Wettbewerb für den Widmannbrunnen in Bern.

Auszug aus dem Bericht des Preisgerichtes.

I. Preis "BLAUDROSSEL". Arch. LANZREIN mit Arch. MAX LUTZ, Thun

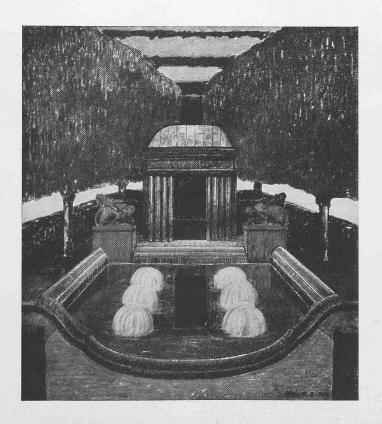
4. Kennwort: Blaudrossel. Das Projekt zeigt ein mutiges Anpacken der schwierigen Situation. Hart an belebter Strassenkreuzung in disharmonischer und alltäglicher Umgebung stellt der Verfasser ein Bauwerk hin, das in hohem Masse geeignet ist, ein kostbares Bildwerk zu umschliessen. Dabei bleibt es auf dem Boden einer gesunden Natürlichkeit und vermag in der sicheren Beherrschung seiner Mittel auf die Beihilfe von figürlichem und ornamentalem Schmuck zu verzichten. Im Gegensatz zum vorhergehenden Projekt lässt der Säulenbau die Durchsicht auf die weite Promenade frei, ohne die Vorstellung eines geschlossenen Raumes zu verlieren. Die geschützte und gesicherte Wirkung des Innenraumes ist mitbedingt durch die wohldurchdachte Anordnung dreier, das Bildwerk isolierenden Kränze: Wehrsteine, Stufen mit Unterbau, Säulen. Eine innerste Umschliessung bildet der Rand der Brunnenschale, die ein Herantreten an das Bildwerk verwehrt und zugleich für dasselbe einen erwünschten Unterbau bietet. Die Formen des Baues sind frei von Pedanterie, bestimmt und charaktervoll.

Mit grosser Sorgfalt und Feinfühligkeit ist ein Anschluss des Bauwerks an das Terrain gearbeitet: Die Führung der gepflasterten Rinne, die Prellsteine mit den kräftigen Eisenstangen, das Ansetzen der Steinstufen, das Aufnehmen des Unterbaues durch seitliche Stützmauern.

Man möchte wünschen, dass der so schön gelungene Ueberbau eine kostbarere Bildung als die angedeutete Herme umschlösse, die immer eine ungünstige Rückansicht bietet. Eine freistehende Figur würde der zentralen Anlage besser entsprechen und gäbe den Anlass, durch eine symbolisierende Plastik den ideellen Gehalt des Denkmals zu steigern.

II. Preis "AUGUST 13". Architekt OTTO INGOLD in Bern WETTBEWERB FÜR EINEN WIDMANN-BRUNNEN IN BERN

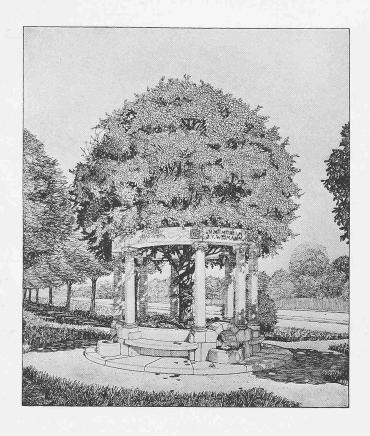
3. Kennwort: August 13. Besonders wertvoll ist bei vorliegendem Projekt die gründlich durchstudierte Umgestaltung der ganzen Promenade. Mit geringen Mitteln ist hier die nüchterne Anlage zu einer reizvollen Schöpfung umgestaltet worden. Dabei ist den Verkehrsverhältnissen durchaus Rechnung getragen. Der Bau selbst ist in Verbindung mit seinem Bassin harmonisch und einheitlich angelegt. Jedoch ist die absolute Grösse desselben im Verhältnis zur Formgebung zu gering bemessen, was sich besonders deutlich im Aufriss der Seitenansicht ausspricht (Verhältnis von Becken zur Hauptmasse). Das Monument wirkt allzusehr zwischen die Baumreihen eingeklemmt (siehe Modell), auch kontrastiert die Silhouette zu wenig mit den kompakten Formen der Baumkronen. Die Anlage von hohen Hecken um das Denkmal wird von aussen unschöne und unverständliche Seitenansichten ergeben. Das Bassin mit seinen Sprudeln, die seitlichen Stufen, sowie die Anordnung des rück-

seitigen Beckens sind sehr schön gedacht und harmonisch durchgeführt. Dagegen drücken die stark körperlichen Gruppen auf das ohnehin schon kleine Monument,

Das Relief, der Heilige mit dem Löwen, ist in der Aufrisszeichnung sehr schön konzipiert; im Gegensatz dazu bleibt die beigegebene Modellskizze in ihrer naturalistischen trockenen Ausführung hinter dem getragenen Styl des Aufbaues weit zurück.

Man kann sich vor dem Denkmal des Eindruckes eines Mausoleums nicht erwehren und hat die nachhaltige Empfindung, dass die gewählte Formensprache mit der zu ehrenden Dichtergestalt zu sehr im Widerspruch steht.

III. Preis "ARBOR VITAE". Architekt ROB, GREUTER in Bern

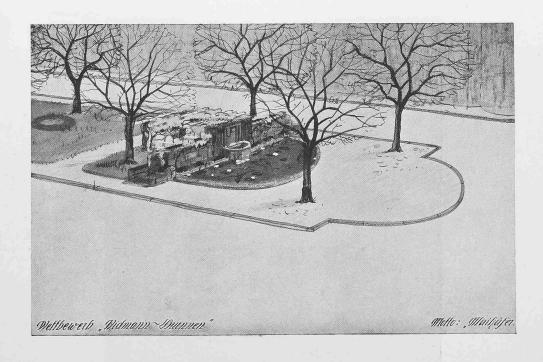
2. Kennwort: Arbor vitae. Der Vorschlag, den Baum als Monument des Dichters zu wählen, diesen Baum durch einen Kranz von Säulen zu fassen, ist äusserst anziehend. Gegen die Idee spricht der Umstand, dass die Situation diesem Gedanken vollständig abhold ist, wie es der Verfasser durch die Andeutung einer landschaftlichen Idealumgebung selbst bekannt hat. Der Baum müsste durch Stellung, Form oder Grösse von den Promenadebäumen sich abheben, oder aber durch seinen historischen Wert oder seine besondere Form eine Hervorhebung verlangen. Die gewählten

Architekturformen sind im Verhältnis zur Natur, die sie stützen sollen, zu zart und zu wenig überzeugend. Der Stammansatz, ein wichtiger Punkt des Monuments, ist durch die Umpflanzung verschleiert, die Höhenlage des innern Bodens bleibt unklar. Es ist Gefahr vorhanden, dass die Art der Einpflanzung des Baumes an einen Pflanzenbehälter erinnern könnte. Die Brünnchen sind wohl zu winzig und die Bänke liegen ausserhalb des Schattenbereichs.
